**ARPAT - DIREZIONE TECNICA - Settore VIA/VAS**  
Via Porpora, 22 - 50144 - Firenze

**Oggetto:** AUTOSTRADA A1 MILANO-NAPOLI - Tratta Barberino di Mugello/Firenze Nord -  
Commento al rapporto SPEA sull'attività di monitoraggio trimestre *Aprile-Giugno 2020*.

Figura 1: stazione di monitoraggio fissa A1-BF-BM-A3-04 (media giornaliera PM10 e PM2.5), stazione monitoraggio mobile A1-BF-BM-A2-01 (media giornaliera PTS), dati II trimestre 2020.

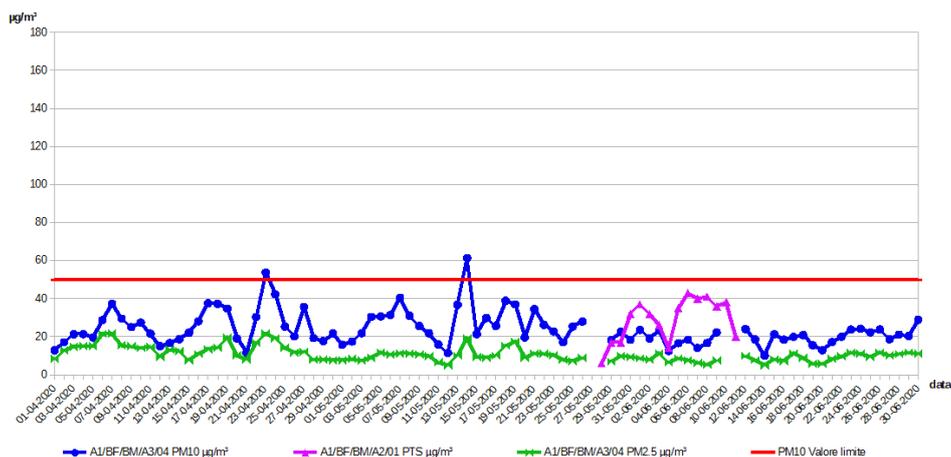
In generale si rileva che le concentrazioni di PTS seguono sostanzialmente l'andamento del PM10 e del PM2.5 registrati dalla vicina stazione in continuo A1-BF-BM-A3-04 (Figura 1).

Dalle elaborazioni di ARPAT emerge che nei due casi di superamento del limite giornaliero di PM10, la media di PM10 della stazione A1-BF-BM-A3-04 è significativamente superiore alla corrispettiva media giornaliera delle stazioni pubbliche prese come termine di confronto (oltre le 20 unità); la componente "coarse" del parametro PM10 è risultata significativa. Alla luce dei dati disponibili e considerando che in prossimità della stazione di monitoraggio è attualmente presente un cantiere per la costruzione di edifici residenziali - non di Autostrade per l'Italia -, appaiono condivisibili le considerazioni di SPEA al riguardo. Si raccomanda comunque che i lavori svolti da PAVIMENTAL si attengano alle mitigazioni previste dal PMA, in modo da limitare la polverosità, come contributo proveniente dal proprio cantiere, ovvero da quella prodotta dalla viabilità dei mezzi di cantiere.

Figura 2: stazione di monitoraggio fissa A1-BF-BM-A3-04 (media giornaliera PM10), confronto con la media delle contemporanee concentrazioni di PM10 delle stazioni regionali di monitoraggio (Agglomerato di Firenze) urbane traffico e urbane fondo prese come riferimento, dati II trimestre 2020.

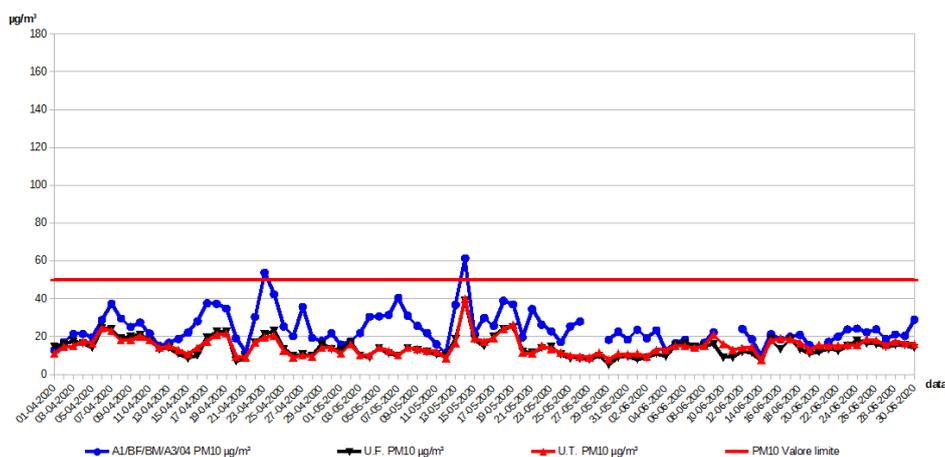
In Figura 2 il PM10 della stazione di monitoraggio fissa A1-BF-BM-A3-04 (media giornaliera PM10) è messo in relazione con la contemporanea media di PM10 delle stazioni regionali di monitoraggio prese come riferimento (fondo: FI-Scandicci e FI-Bassi; traffico: FI-Gramsci, FI-Mosse). Dal grafico si nota come le concentrazioni di PM10 della stazione di cantiere sostanzialmente seguono l'andamento delle relative concentrazioni registrate dalle stazioni pubbliche di riferimento. In particolare, si notano nei mesi di gennaio e febbraio, significativi picchi della stazione SPEA oltre il valore limite giornaliero.

Figura 3: stazione di monitoraggio fissa A1-BF-CA-A3-05 (media giornaliera PM10 e PM2.5), stazioni di monitoraggio mobili A1-BF-CA-A2-02, A1-BF-CA-A2-03 e A1-BF-CA-A2-06 (media giornaliera PTS), dati II trimestre 2020.

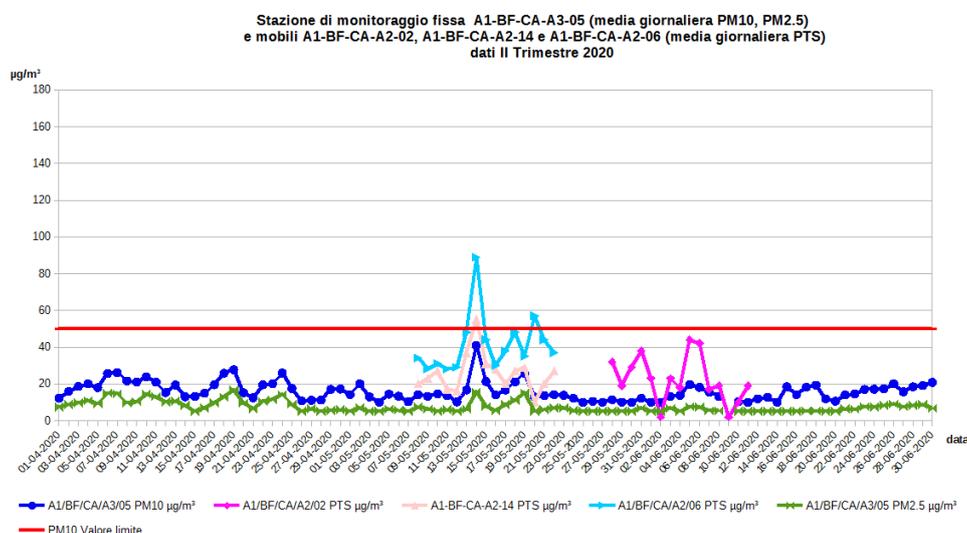
In generale le concentrazioni di PTS seguono anche qui, come atteso, l'andamento del PM10 e del PM2.5 registrati dalla vicina stazione in continuo A1-BF-CA-A3-05 (Figura 3).

La Figura 3 mostra l'andamento del PM10 e PM2.5 registrato dalla postazione fissa A1-BF-CA-A3-05 e le PTS registrate dalle tre stazioni mobili A1-BF-CA-A2-02, A1-BF-CA-A2-14 e A1-BF-CA-A2-06. Non emergono particolari osservazioni degne di nota.

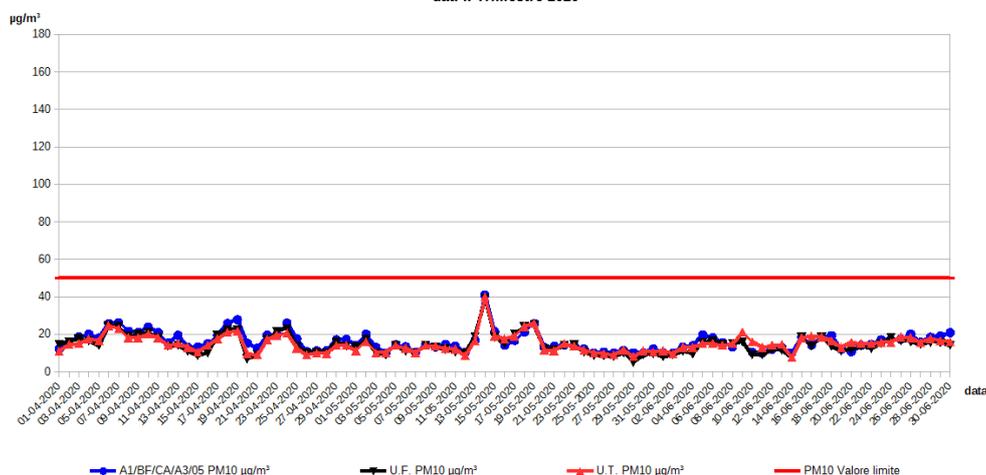
In Figura 4 il PM10 della stazione di monitoraggio fissa A1-BF-CA-A3-05 (media giornaliera PM10) è messo in relazione con la contemporanea media di PM10 delle stazioni regionali di monitoraggio prese come riferimento (fondo: FI-Scandicci e FI-Bassi; traffico: FI-Gramsci, FI-Mosse). Non emergono particolari osservazioni degne di nota.
